2020製図試験.com シンクロニ模試　独自採点チェックコード(v.1.01)

令和2年 シンクロニ模試 一級建築士設計製図試験 答案用紙II	
ID:20-3021	ハンドルネーム: kyohei Tokuni

令和2年 シンクロニ模試 一級建築士設計製図試験 答案用紙II

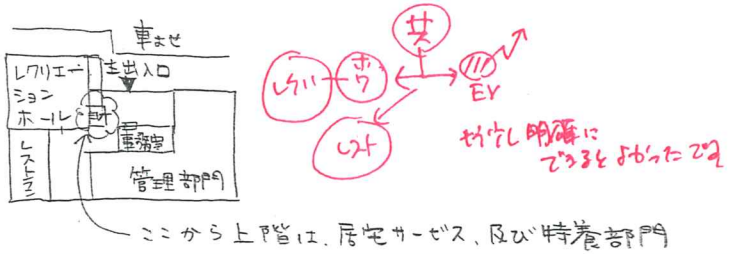
ユニットケアは居住スペースをひとつの家として考えるため、利用者用のEV、階段とサービス用のEV、階段からユニットのスペースに直接アクセスしないように配慮した。配慮というより、当然そうしないといけません！

1階配置図兼東面図 S: 1/200

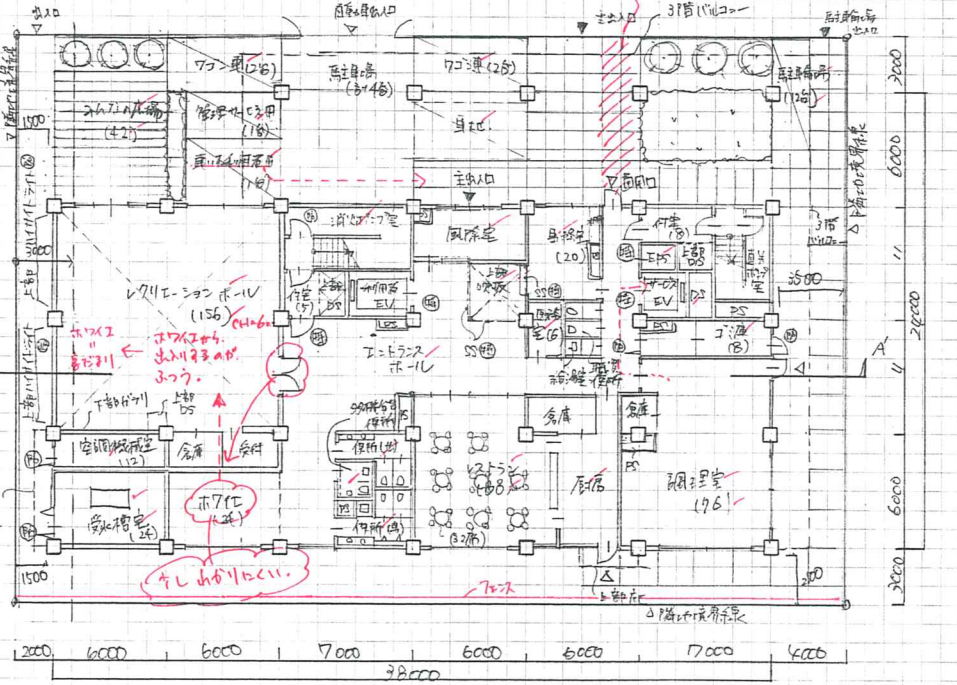
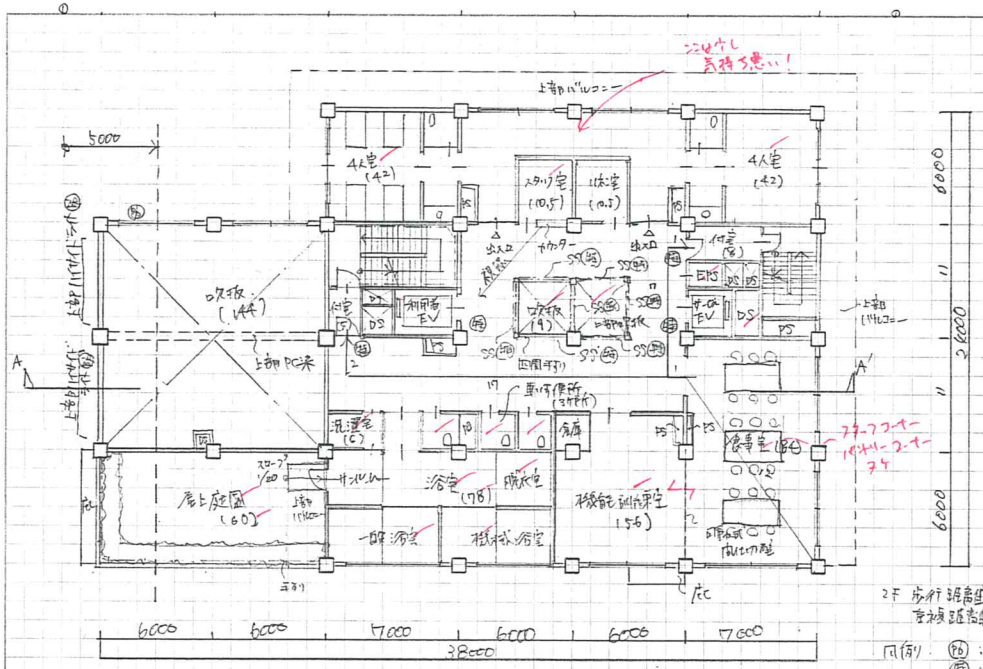
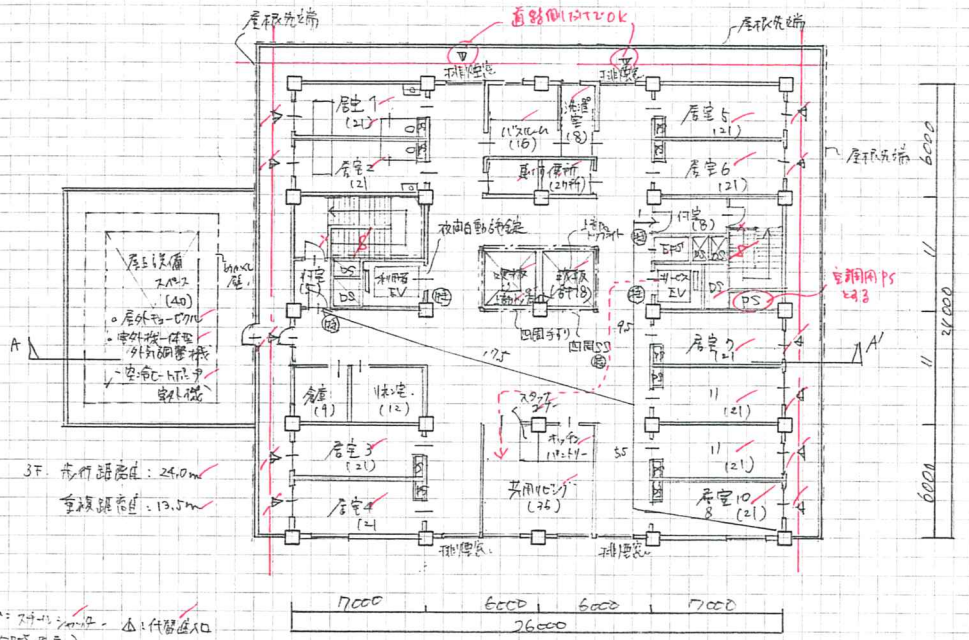
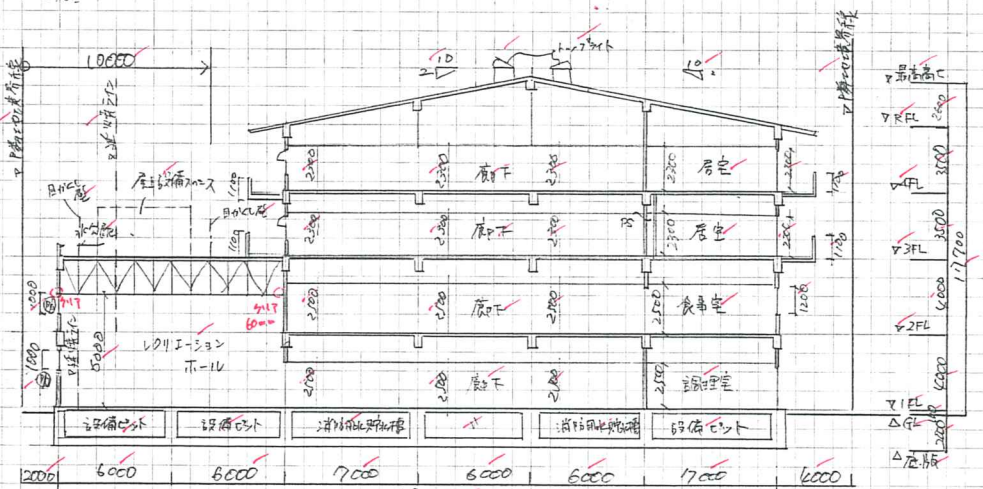
面積表				
建築面積		(式) 38.0×24.0−12.0×6.0+28.0×1.0+24.0×1.0+6.0×1.0=898.0	898.0 ㎡	
延べ率		(式) 898.0/1320.0×100=68.0	68.0 %	
床面積	3〜4階	(式) 26.0×24.0−3.0×3.0×2=606.0 ×2=1212	合計 2625.0 (2538) (2580) ㎡	
	2階	(式) 26.0×24.0−3.0×3.0×2+(12.0−2.0)×6.0=675.0 606ではない？		
	1階	(式) 38.0×18.0+(24人分の面積) 6.0×9.0=738.0 (720) (762)

解釈に悩み。 ← ㊀ 6×6 ㎡ ㊁ 13×6

？ 外部ですが…（ピロティーではない）それぶりと、単等せ部の面積算入です。

ホワイエがわかりやすい位置にあるとは、言えないが…

共用リビング内のスタッフコーナーは、何か対応できている？

全てか？
